RESOLUCIÓN No. 1892 DEL 26 DE AGOSTO DE 2025 ARMENIA, QUINDÍO

"POR MEDIO DEL CUAL SE OTORGA UN PERMISO DE VERTIMIENTO DE AGUAS RESIDUALES DOMÉSTICAS GENERADAS POR UNA (1) VIVIENDA CAMPESTRE QUE SE PRETENDE CONSTRUIR EN EL PREDIO DENOMINADO 1) LT 44 DE LA PARCELACIÓN EL TERUEL UBICADO EN LA VEREDA HOJAS ANCHAS DEL MUNICIPIO DE CIRCASIA (Q) CON UNA CONTRIBUCIÓN DE HASTA DIEZ (10) PERSONAS PERMANENTES Y SE ADOPTAN OTRAS DISPOSICIONES"

CONCEPTO TÉCNICO PARA TRAMITE DE PERMISO DE VERTIMIENTO CTPV-158-2025

FECHA:	18 DE JULIO DE 2025
SOLICITANTE:	PRADERAS DEL TERUEL SAS
EXPEDIENTE N°:	6655-2024

Imagen 2. Capacidad de uso de suelo en la ubicación del vertimiento

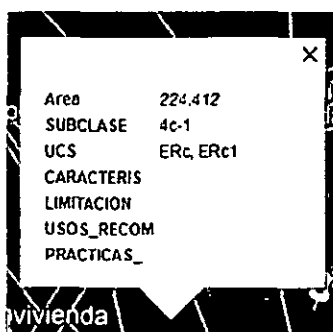
Además, se evidencia que los vertimientos se encuentran ubicados sobre suelo con capacidad de uso agrológico 4C-1 (ver Imagen 2). El resto del predio también presenta suelo con clase agrológica 4C-1.

Imagen 3. Drenajes existentes en el predio

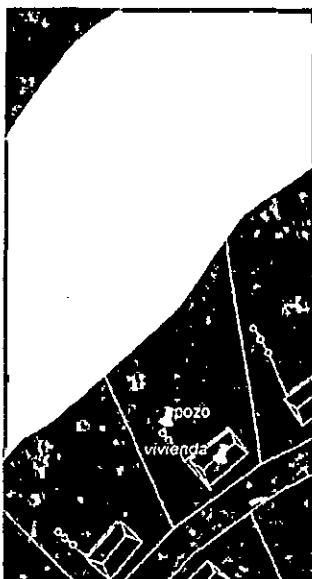
Drenaje 2: se identifica nacimiento o manantial de agua al interior del predio, con surgencia de agua de manera natural desde el perfil de suelo que fluye a la superficie formando quebrada innominada tributaria de la quebrada La Bella localizado en coordenadas.

Por lo tanto, de acuerdo con las disposiciones establecidas en el "ARTÍCULO 2.2.1.1.18.2. Protección y conservación de los bosques" del Decreto 1076 de 2015 del Sector Ambiente y Desarrollo Sostenible. Al medir un radio de 100 metros a la redonda a partir del nacimiento identificado, se determina que el área de la disposición final se encuentra por **FUERA** de la zona de conservación establecida.
